改善箇所説明図①

改善の内容

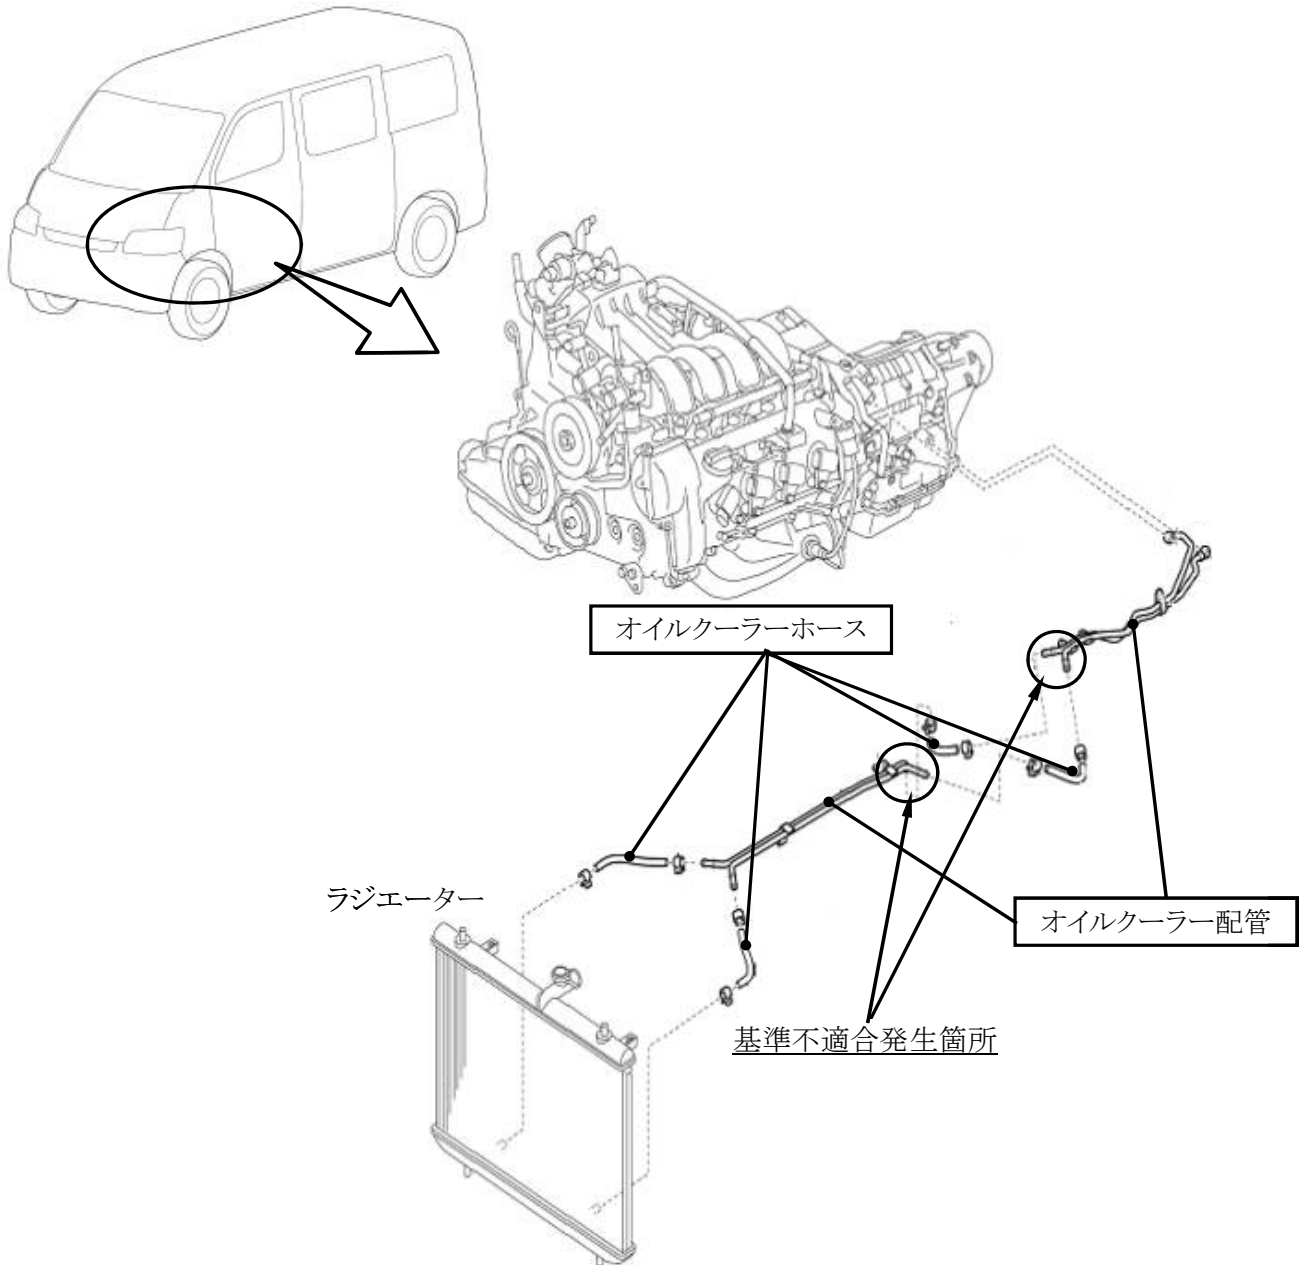
自動変速機(A/T)のオイルクーラー配管とオイルクーラーホースの製造工程が不適切なため、当該配管の加工が不適切なもの及び当該ホースの洗浄処理が不十分なものがある。そのため、走行中の振動などによりオイルクーラーホースが抜けてオイルが漏れ、走行不能になるおそれがある。

全車両、オイルクーラーホースとオイルクーラー配管を良品と交換する。

注： は交換部品を示す。

識別：ボンネットフード内車台番号の先頭桁下の位置に黄色ペイントを塗布する。
